**Avis de la mission régionale
d'autorité environnementale
Centre-Val de Loire
sur le projet de parc éolien des éoliennes citoyennes 11
sur le territoire des communes
de Beauvilliers et Les Villages Vovéens (28)
Autorisation environnementale**

n°2021-2920

Localisation des éoliennes (Source : étude d'impact, version complétée, page 205)

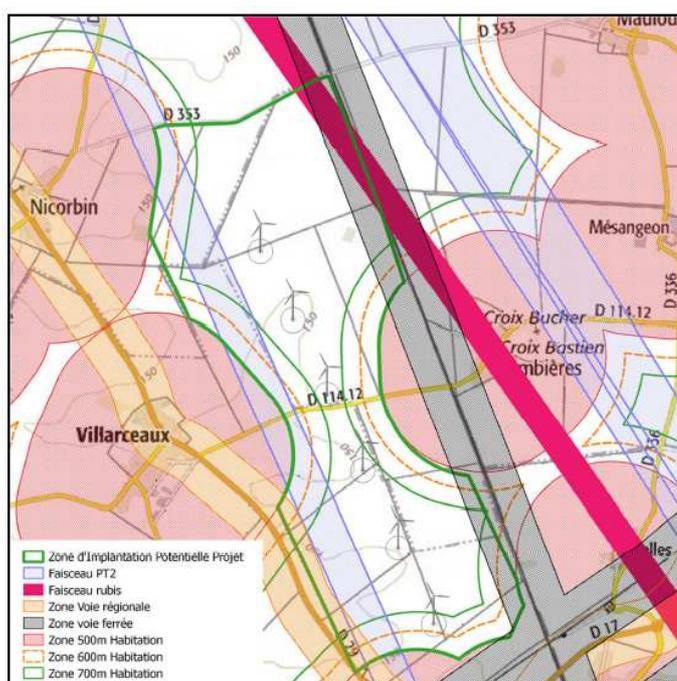
L'habitation la plus proche se situe au Nord de Voves, et elle est distante de 690 m de l'éolienne LEC11-EC01. Les habitations des hameaux de Villarceaux et de Hombières se situent en grande partie dans une zone comprise entre 800 à 1 000 m des éoliennes.

*Localisation de la ZIP par rapport au périmètre de la directive paysagère de la cathédrale de Chartres
(Source : volet paysage, version complétée, page 81)*

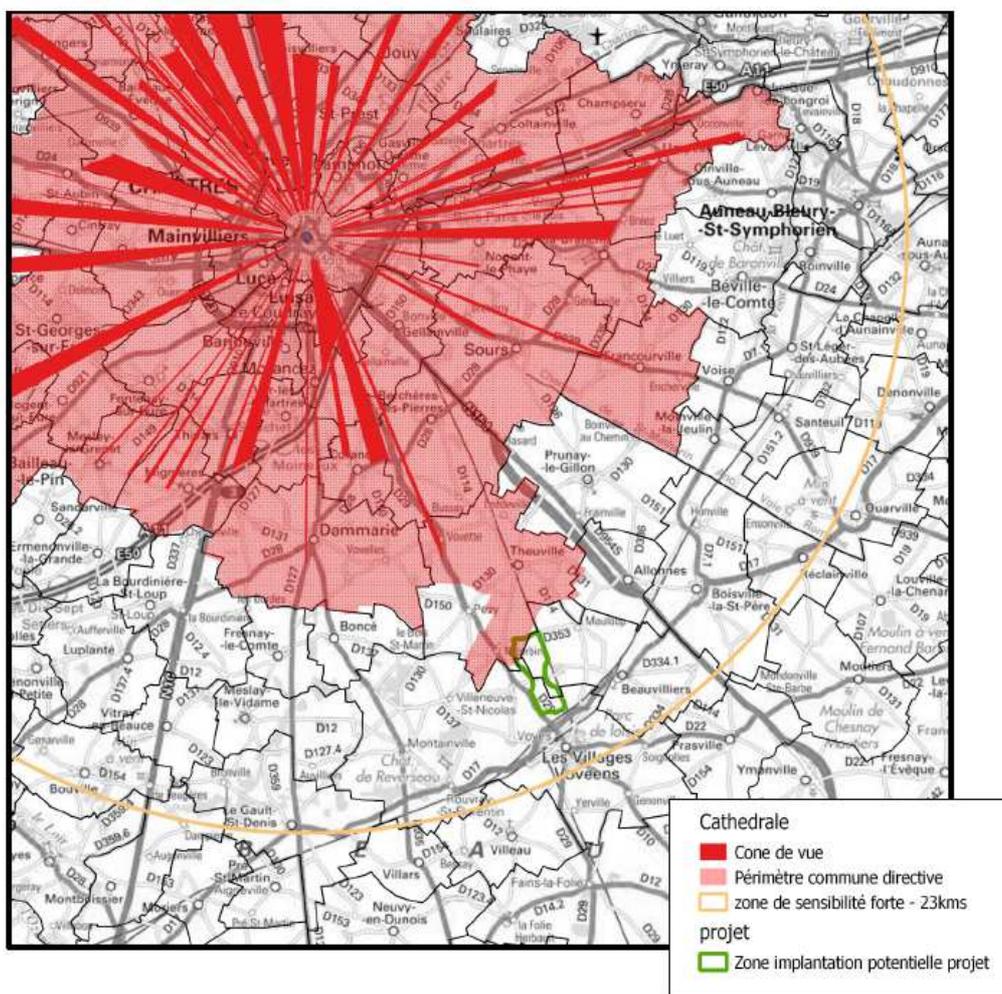
Le projet se situe à environ 18 km de la cathédrale de Chartres, inscrite sur la liste du patrimoine mondial par l'Unesco. La partie nord de la zone d'implantation potentielle se trouve

dans le périmètre des communes concernées par la directive paysagère de la cathédrale de Chartres. Cependant, l'implantation des éoliennes se situe à l'extérieur du périmètre d'application de la directive paysagère.
